# 改善箇所説明図

## 基準不適合発生箇所

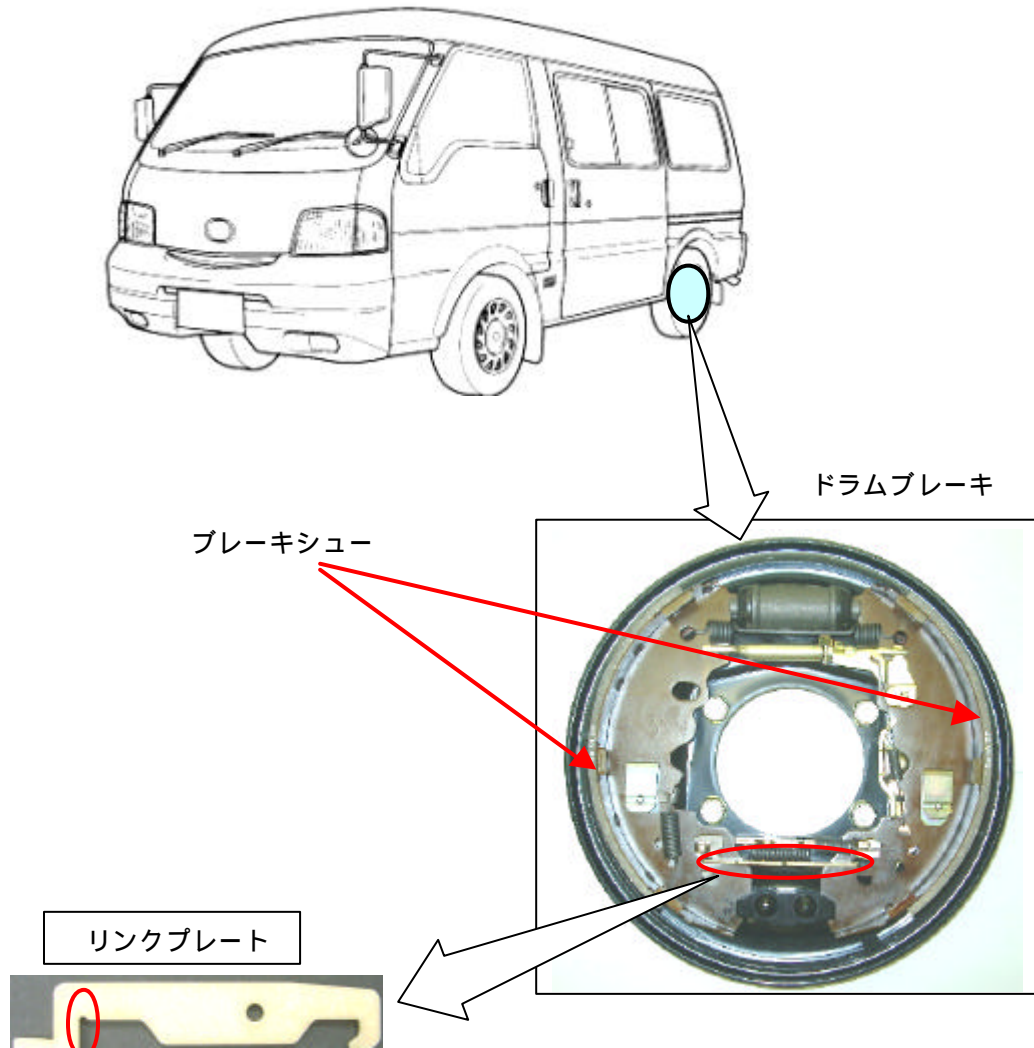
制動装置の後輪ドラムブレーキにおいて、ブレーキを解除する際にブレーキシューを定位置に引き戻すリンクプレートの強度が不足しているため、駐車ブレーキのみを使用して車両を停止する操作を繰り返す行くと想定外の荷重が入力され、当該リンクプレートに亀裂が発生する可能性がある。そのため、そのままの状態で使用を続けると、リンクプレートが折損し、破片がブレーキシューとドラムの間に噛み込み、最悪の場合、後輪がロックして走行安定性を損なうおそれがある。

全車両、後輪ドラムブレーキのリンクプレートを対策品と交換する。

識別：室内フューズ・ボックスカバー裏に、桃丸シールを貼り付け識別する。
